Sprememba – Obvestilo o varnosti dobavljenega izdelka

MobileDiagnost wDR

Iztek veljavnosti potrdila za programsko opremo, ki uporabnikom preprečuje prijavo v sistem

13. februar 2024

Slika 1: Zaslona sistema MobileDiagnost wDR

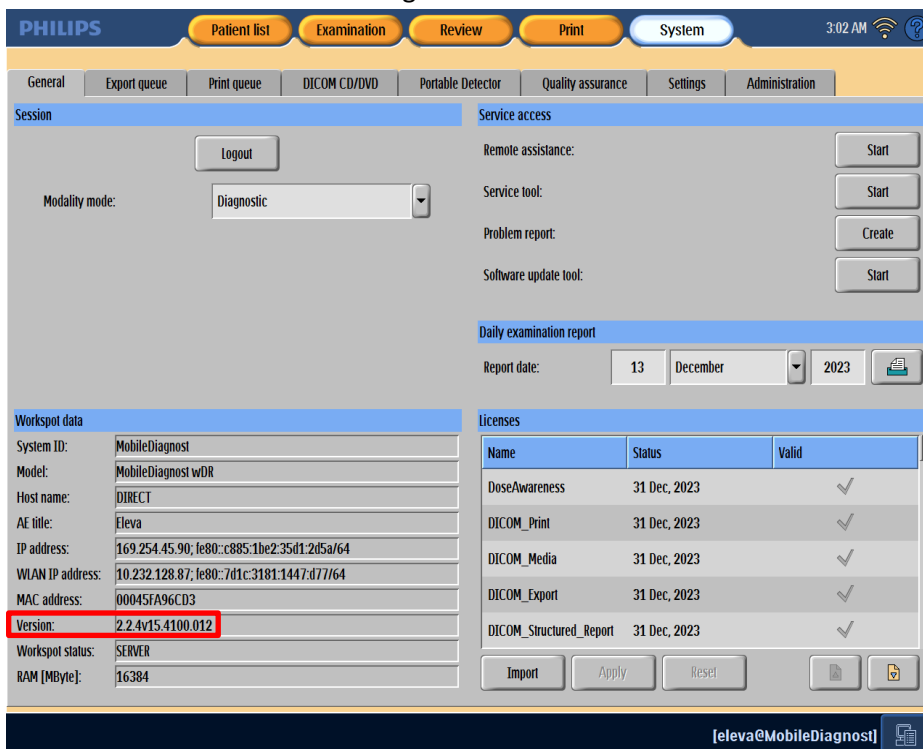
- Rešitev za programsko opremo, ki je navedena v razdelku 5 obvestila o varnosti dobavljenega izdelka, obravnava dodatne težave s programsko opremo, povezane s sistemi MobileDiagnost wDR.
 - V Prilogi A so podani opisi teh dodatnih težav in priporočila (kjer je primerno).
 - Sisteme lahko še naprej uporabljate v skladu z njihovo predvideno uporabo.
 - Da preverite, ali je bila rešitev za programsko opremo že uvedena v vašem sistemu, preverite različico programske opreme sistema, kot je prikazana na sliki 1. Sistemi različice 2.2.4V15.4100.012 so bili nadgrajeni.
